Projet de parc éolien Pied des Monts

Dossier de demande d'autorisation environnementale

Projet de parc éolien du Pied des Monts (08)

Mémoire en réponse à la demande de compléments

- **Point n°39 : Sentier 35 de la balade des crêtes, près de l'église Saint-Juvin**

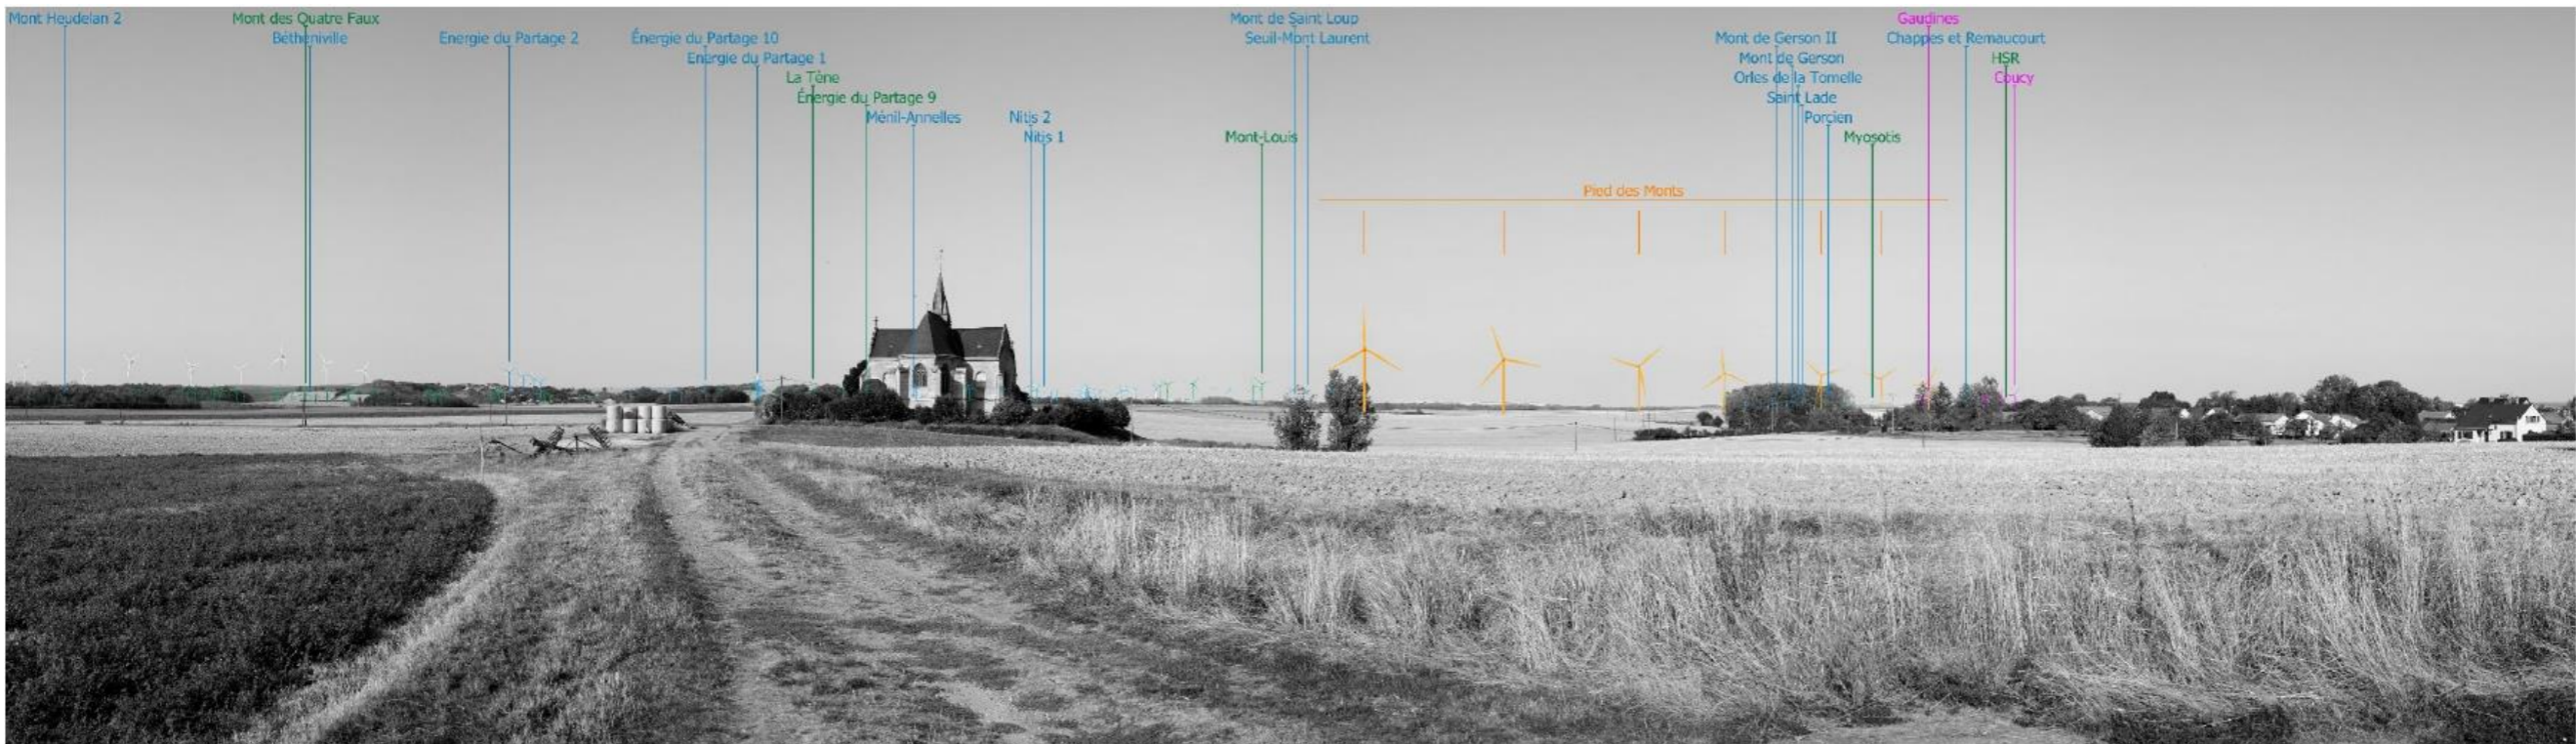
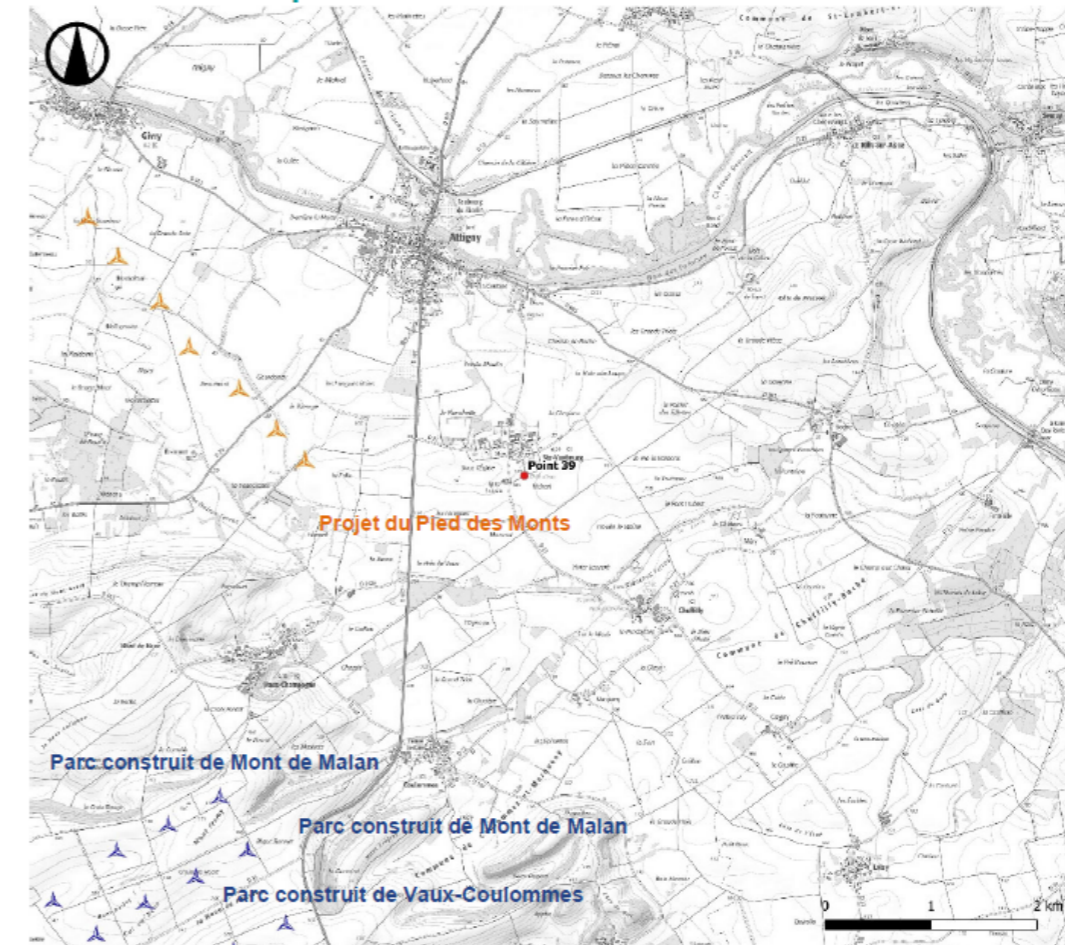
Depuis ce point de vue, les sept éoliennes du projet du Pied des Monts seront en partie discernables. Elles formeront une nouvelle ligne, elle-même divisée en deux groupes de quatre et trois éoliennes. Six de ces sept éoliennes occuperont un nouvel angle sur l'horizon. Les trois éoliennes Ouest seront en partie dissimulées par la corolle végétale du village de Sainte-Vaubourg. L'entièreté des mâts et des rotors des quatre éoliennes Est sera en revanche visible. La position en avant des machines du projet, par rapport aux parcs et projets éoliens, leur confèrera une taille apparente supérieure à celles des parcs situés sur les hauteurs du plateau, sans toutefois dépasser celle du clocher de l'église. En ce sens, il n'y a pas de rupture d'échelle ni d'effet d'écrasement. Une covisibilité importante sera perceptible depuis ce sentier entre les future éoliennes et l'église classée. Le monument ne sera plus le seul élément repère dans le paysage.

La différence entre le projet initial et le projet modifié sera infime depuis ce point de vue. Le déplacement des éoliennes permettra de joindre les deux sous-groupes de quatre et trois éoliennes. Ainsi, le projet formera une seule et même ligne de 7 éoliennes. En revanche, cette légère modification ne permettra pas de diminuer l'impact vis-à-vis de l'église Saint-Juvin de Sainte-Vaubourg. En effet, la prégnance des éoliennes mais aussi leur angle d'occupation de l'horizon resteront inchangés.
